Modulo per la presentazione delle osservazioni per i piani/programmi/progetti sottoposti a procedimenti di valutazione ambientale di competenza statale

Oggetto: Codice procedura 10847 - Costruzione ed esercizio di un impianto di produzione di energia elettrica da fonte eolica "FIORA" di potenza nominale pari a 52,8 MW, da realizzarsi nel comune di Manciano (GR) e delle opere ed infrastrutture connesse

TESTO DELLE OSSERVAZIONI

IMMAGINE n. 2 CUMULO IMPIANTI EOLICI nel BACINO VISIVO TERRITORIO di MANCIANO e di MONTALTO di CASTRO.

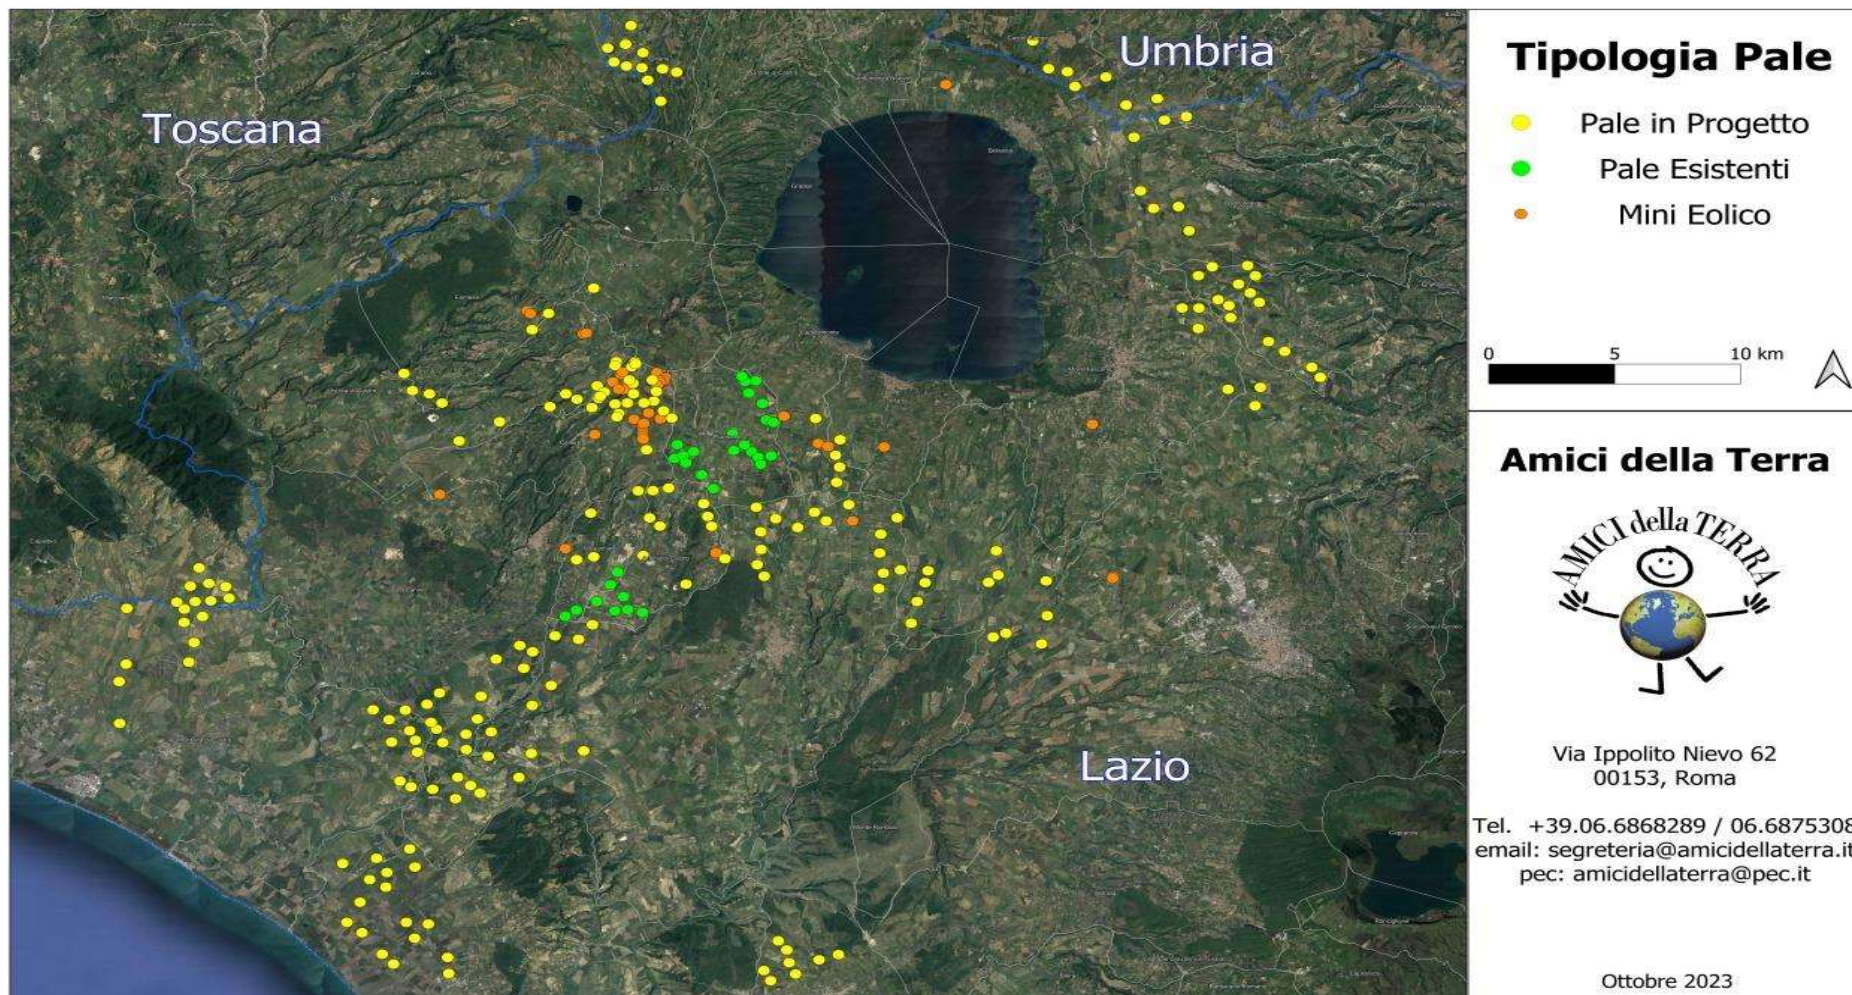
3) OSSERVAZIONE: CUMULO e SATURAZIONE IMPIANTI FER NELLA PROVINCIA di VITERBO, IN PARTICOLARE NEL COMUNE DI MONTALTO DI CASTRO E NELLA ZONA A CONFINE CON IL COMUNE di MANCIANO che SI TROVANO NELLO STESSO BACINO VISIVO.

La zona in cui in cui è stato progettato l'eolico Fiora è già occupata da diversi centinaia di ettari di impianti fotovoltaici già esistenti e in procedura VIA al Mase e alla Regione Lazio così come da diversi progetti di impianti eolici industriali (vedi Allegato Osservazioni immagini nn. 2,3 e 4. L'impianto eolico Fiora, pur trovandosi in Toscana ma nello stesso bacino visivo del territorio limitrofo laziale ed a poche centinaia di metri da una zona già estremamente satura del Lazio, andrebbe ad appesantire una situazione già *critica per la sostenibilità ambientale*.

A riprova di quanto affermato si cita la D.G.R del Lazio n. 171 del 12.05.2023 che da atto dell'elevato impatto ambientale e paesaggistico causato dal cumulo di impianti FER nella Provincia di Viterbo e la conseguente saturazione del territorio. Si porta a conoscenza che la zona più intensamente occupata dagli impianti FER (fotovoltaico ed eolico) sia già esistenti con centinaia di ettari di fotovoltaico già realizzati (immagine n. 4 Allegato) che in procedura VIA al MASE e alla Regione Lazio si trovano nell'area di dettaglio, intermedia e vasta dell'impianto eolico industriale denominato Fiora.
